ČOV Třebotovice - doplnění provzdušňovacích elementů - úprava technického řešení

Přílohy: Varianta č.1 na osazení 9 ks aeračních elementů (dle nabídky), Varianty č.2 a 3, Návrh č.4

Var. 1

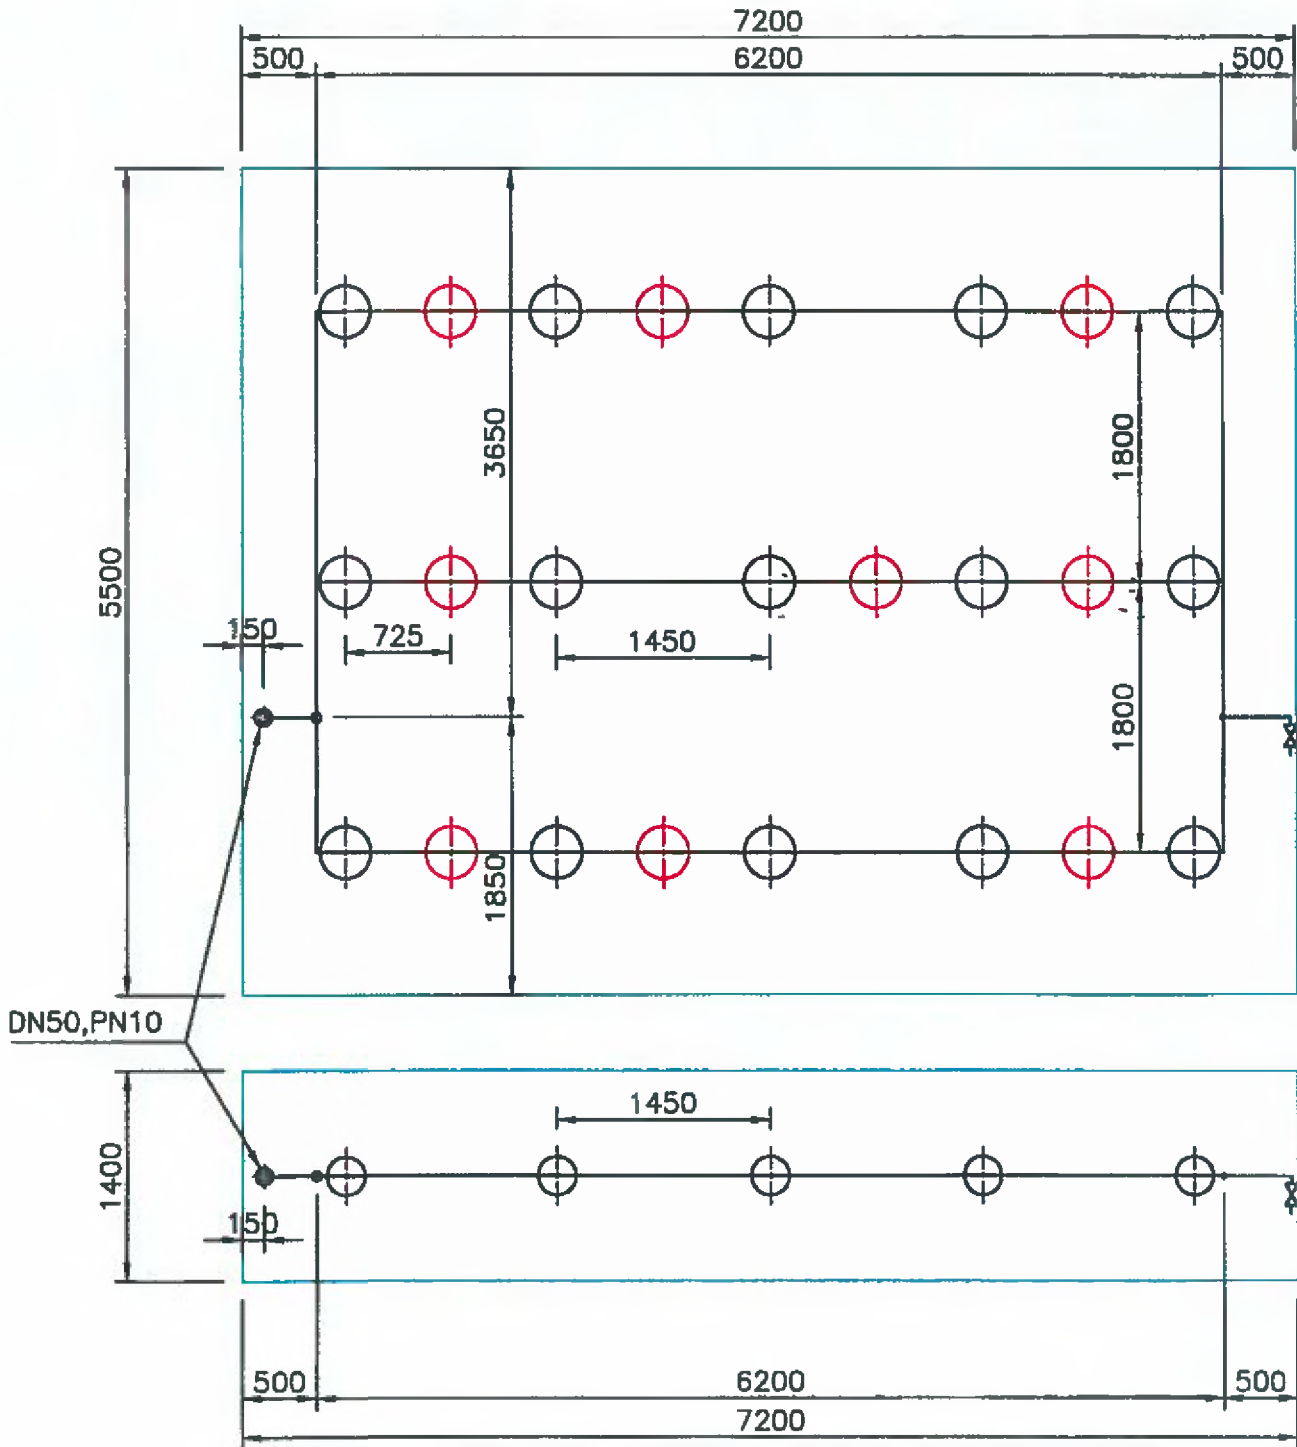
po předložení realizační dokumentace od dodavatele technologie na doplnění stávajících provzdušňovacích elementů v počtu 9 ks AME-350F bylo vyhodnoceno technologem ČEVAK, že navržené řešení není dostatečné. Dodavatel technologie provzdušňovacích elementů předložil další 2 varianty, které počítají s doplněním rozvodů stávajícího roštu avšak s požadavkem na vícepráce. Vzhledem k dohodnuté ceně dle Vaší objednávky č. OBJ/1120/2016/225 byl požadavek na vícepráce pro nás nepřijatelný.

NAVRH 2.4

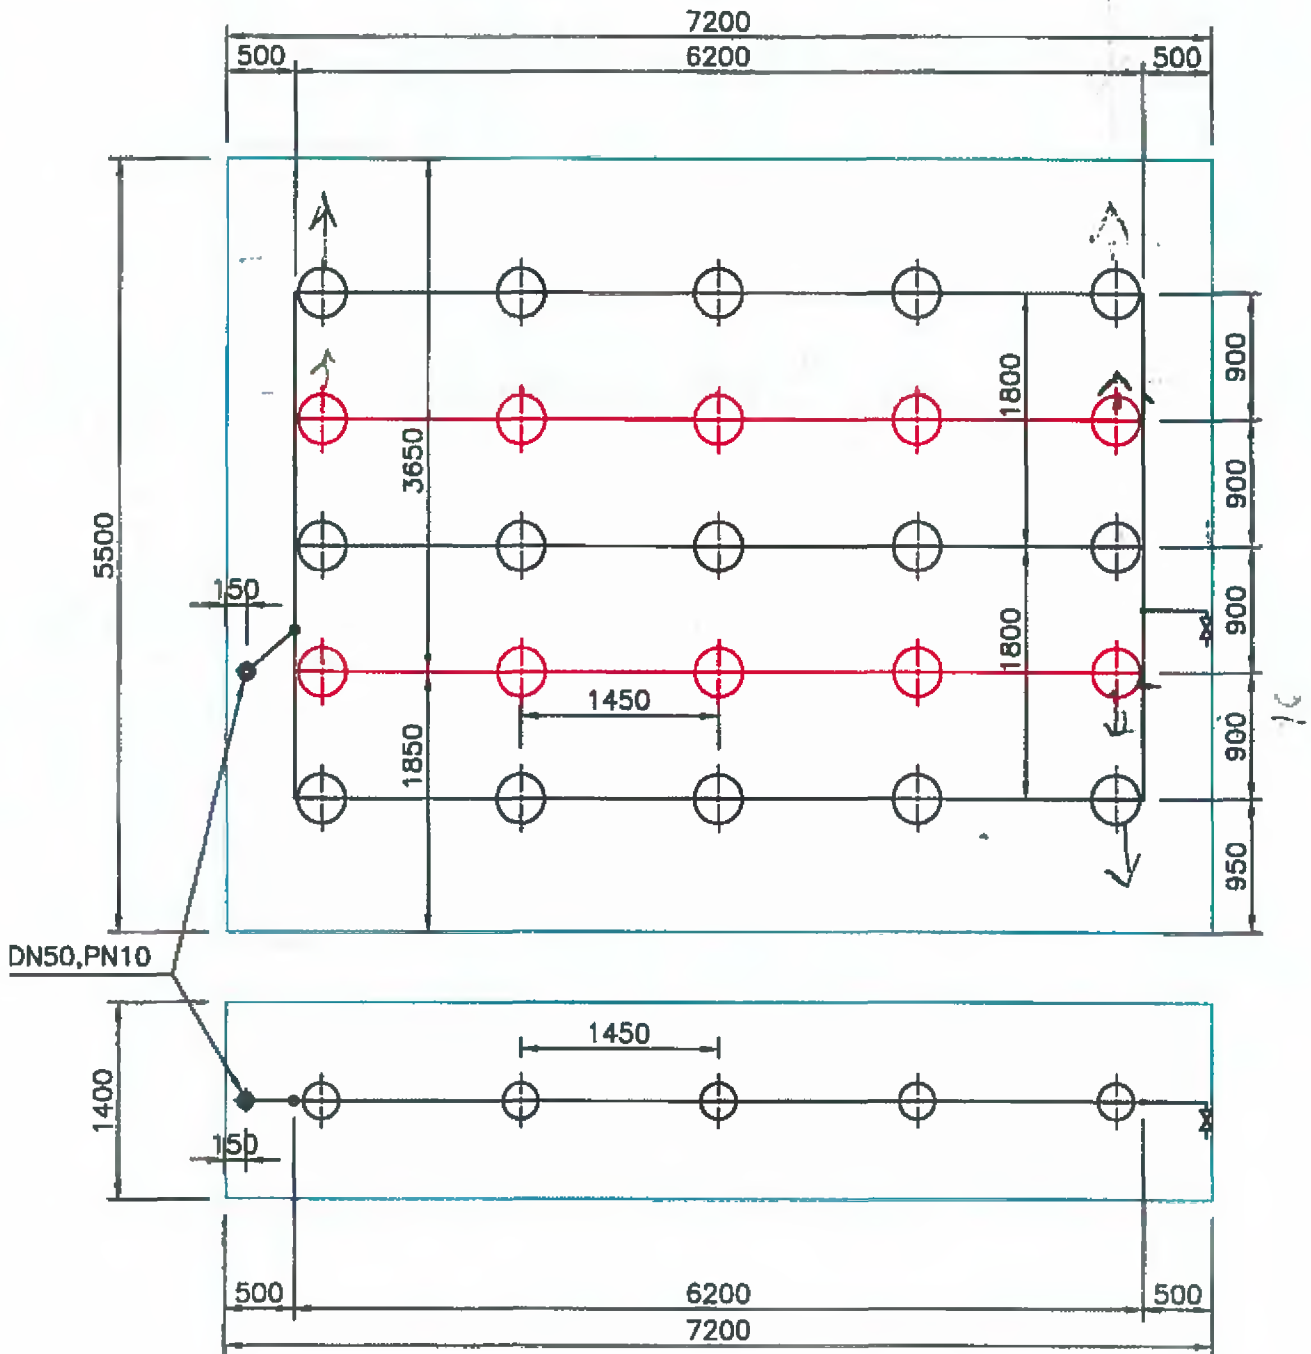
Byl zpracován návrh č.4, který řeší úpravu a posun kotvení stávajícího roštu a doplnění nového rozvodu aeračních elementů s osazení 5 ks AME-350F. Toto řešení počítá s osazením sice menšího počtu aeračních elementů, avšak doplněním roštu, posunem a úpravou stávajícího roštu splňuje požadavky technologů ČEVAK. Toto navržené řešení je vzhledem ke své pracnosti a doplnění roštu za původní dohodnutou cenu.
